CAIXA DO ELEVADOR FORA DO ESQUADRO

Conforme já comentado em sua última visita na obra do Bloco Q, verificamos após a demolição das alvenarias da caixa do elevador que as vigas armadas e a caixa do fosso estão fora do esquadro.

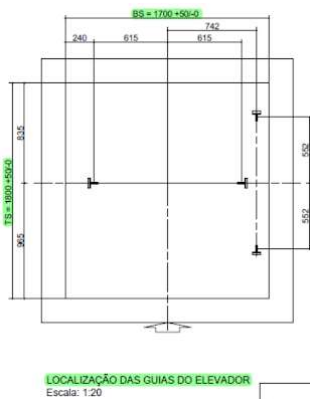
Constatamos que todas as vigas estão com variação para menos de 1,5cm até 5cm, sendo que a caixa do fosso do elevador tem um desvio maior de 7cm.

No projeto da Atlas consta que o vão livre da caixa do elevador é de 1,80+0,05 x 1,70+0,05m (desenho anexo). Com as variações das medidas para menor da caixa do elevador a dimensão de vão livre esquadrejado está com 1,76 x 1,65m.

Acuso ciência e aguardamos a manifestação da Atlas. Peço que nos comunique assim que tiver um retorno.
